改善箇所説明図

BMW K1600GT

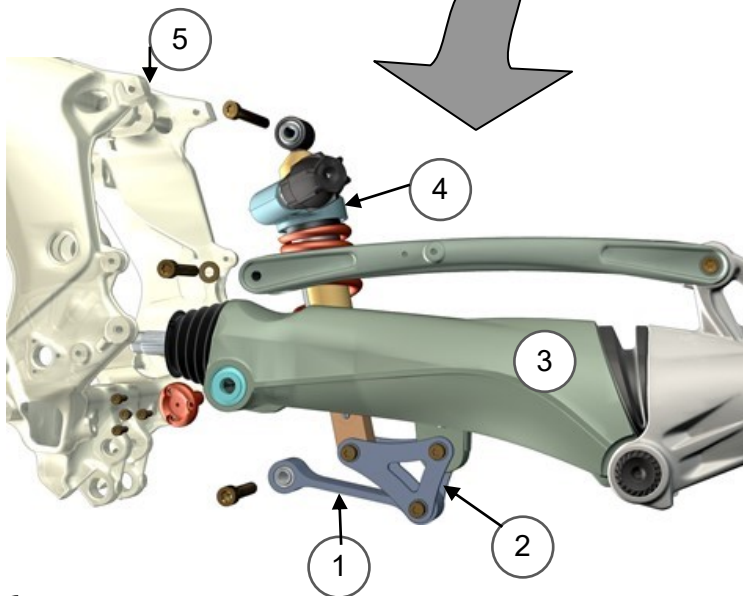
リアサスペンション下部とフレーム間を連結しているピボッドストラットにおいて、製造工程が不適切なため、硬度が不足しているものがある。そのため、当該部品が破損し、車両後部の車高が降下し、最悪の場合、リアタイヤとホイールカバーが接触することで大きな減速が発生し、走行安定性を損なうおそれがある。

全車両、ピボッドストラットを良品に交換する。

ピボッドストラット後部固定部に白ペイントマークを付ける。
